URGENTE: CORREZIONE RELATIVA AL DISPOSITIVO MEDICO

Oggetto: Sistema letto TotalCare™ con monitoraggio della posizione del paziente (PPM) a 3 livelli – Problemi con l'allarme di uscita dal letto

Identificatore FSCA: MOD1260

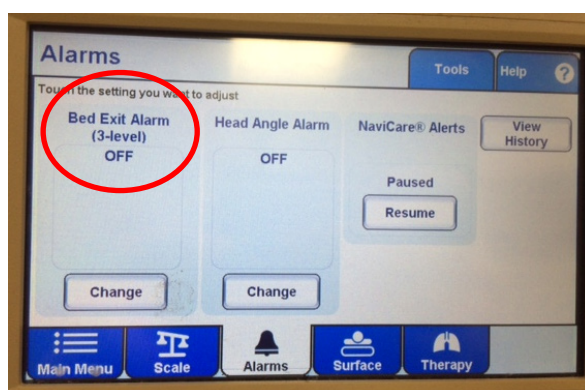
- 1) Esaminare tutti i letti TotalCare™ per controllare se dispongono dell'ultima versione di Graphical Caregiver Interface (GCI)™. Vedere le seguenti foto per individuare il tipo di GCI del letto:

NON INTERESSATO
(versione precedente)

POTENZIALMENTE
INTERESSATO
(ultima versione)
